III/01011 Zápy, most ev.č. 01011-1 přes dálnici D10 před obcí Zápy

SO 201 Most ev.č. 01011-1

Číslo ZBV:

Předmět Změny: Změny projektu RDS oproti PDPS

Situace pozemní komunikace
M 1:150

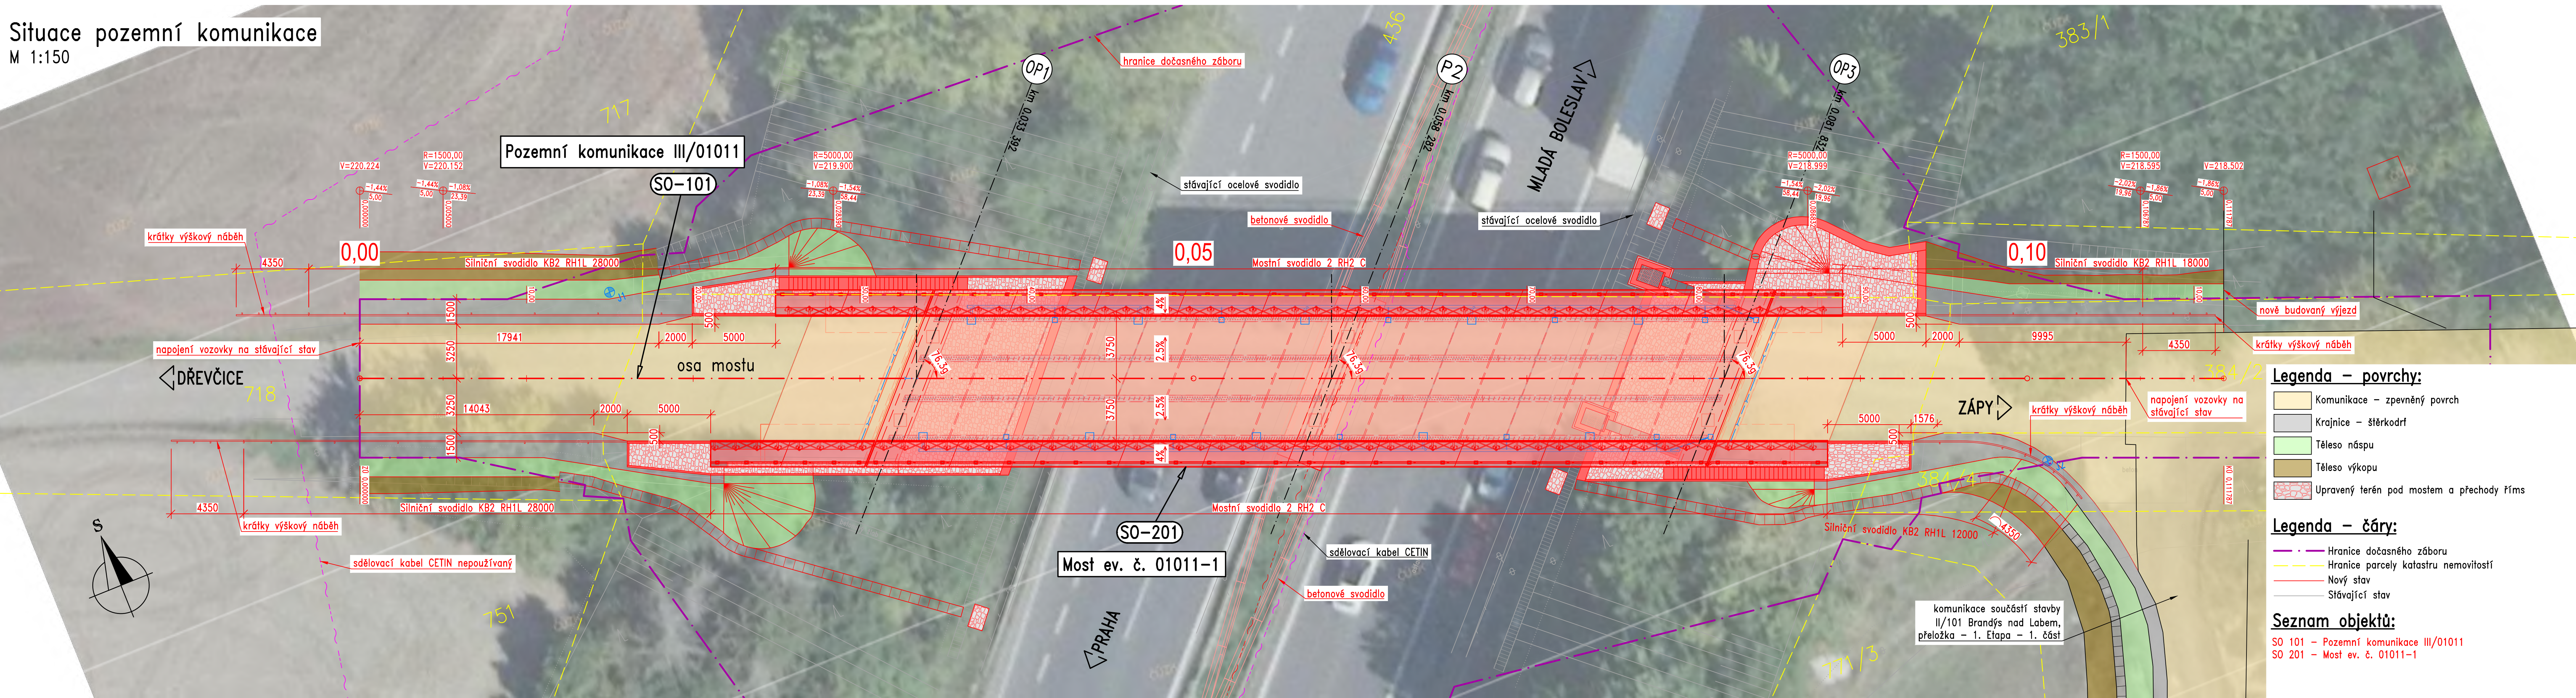
V zadávací dokumentaci je správně navržena délka svodidla za mostem 28 m, tedy minimální délka dle TP 203 článku 5.3.1 prvního odstavce. Uvedený návrh však nebyl zkoordinován s navazující stavbou II/101 Brandýs nad Labem – přeložka, do kterého prodloužení svodidla za mostem zasahuje. V rámci této stavby, které byla provedena v předstihu před opravou mostu, nebyla provedena úprava tělesa komunikace pro možné osazení svodidla. Vzhledem k výše uvedenému nesouladu projektant RDS navrhuje vyřešit situaci za využití druhého resp. třetího odstavce, které umožňují u silnic II. a III. třídy individuální řešení resp. v místech se sníženým nebezpečím zkrátit délku svodidla (Vyjádření projektanta - svodidla - Příloha č. 14).Navržené délky svodidel jsou patrné ve výkresu (Situace pozemní komunikace - Příloha č. 15)

V zadávací dokumentaci je správně navržena délka svodidla za mostem 28 m, tedy minimální délka dle TP 203 článku 5.3.1 prvního odstavce. Uvedený návrh však nebyl zkoordinován s navazující stavbou II/101 Brandýs nad Labem – přeložka, do kterého prodloužení svodidla za mostem zasahuje. V rámci této stavby, které byla provedena v předstihu před opravou mostu, nebyla provedena úprava tělesa komunikace pro možné osazení svodidla.

Vzhledem k výše uvedenému nesouladu projektant RDS navrhuje vyřešit situaci za využití druhého resp. třetího odstavce, které umožňují u silnic II. a III. třídy individuální řešení resp. v místech se sníženým nebezpečím zkrátit délku svodidla na 12 m. V místě do navazující křižovatky za mostem tak je navrženo svodidlo délky 12 m s navazujícím krátkým výškovým náběhem. Plná výška svodidla je tedy osazena v části komunikace této stavby a do navazující stavby zasahuje pouze výškový náběh. Náběh svodidla je možné osadit do zúženého tělesa násypu.

Navržené řešení je v souladu s možnostmi TP203 – Ocelová svodidla. Současně navržené řešení splňuje požadavky na zachytý systém charakteru převáděné komunikace.
